Planfeststellungsverfahren  
Ausbau der BAB A 1

Rheinquerung  
Verstoß gegen das Bundesbodenschutzgesetz

Dipl.-Ing. Helmut Hesse  
Einwendung Nr. 1  
Seite 1 von 8

## Einwendungen im Rahmen des Planfeststellungsverfahrens

Abbildung 15: Prinzipialskizze zum Bau des Autobahnbaus [U8]

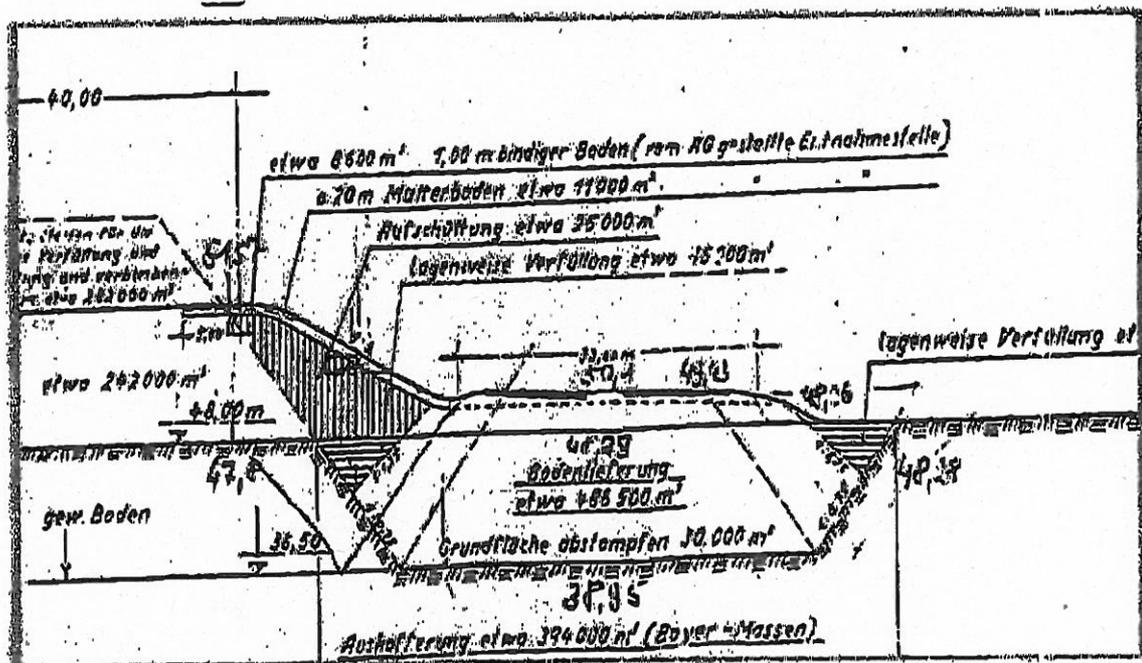
Die eingefügte Skizze enthält nähere Angaben über den Umfang des Bodenaustauschs.

Nachfolgend wird die Müllmenge berechnet, die sich aus der geplanten Verbreiterung der A1 ergibt, wenn dafür ebenfalls der nicht tragfähige Abfall gegen tragfähigen Boden ausgetauscht wird.

Nach den Abrechnungsunterlagen wurden 486.500 m<sup>3</sup> Boden angeliefert. Außerdem wurde ausgebauten Deponiematerial erneut eingebaut. Wenn man davon ausgeht, dass die Zulieferung von Deponiematerial Massen ca. 30 % beträgt, dann steigt die ausgeräumte Müllmenge bereits auf 632.150 m<sup>3</sup> an. Außerdem mussten die seitlichen Böschungsbereiche ausgeräumt werden. Dafür wird eine Menge von 242.000 m<sup>3</sup> angegeben. Insgesamt waren also 874.150 m<sup>3</sup> auszuräumen.

Für die neuen Fahrbahnen der A1 muss im Bereich der Deponie die Breite von 33 auf 68 m vergrößert werden. Unter Berücksichtigung der größeren Breite der Fahrbahn wird die Müllmenge voraussichtlich auf 920.447 m<sup>3</sup> ansteigen.
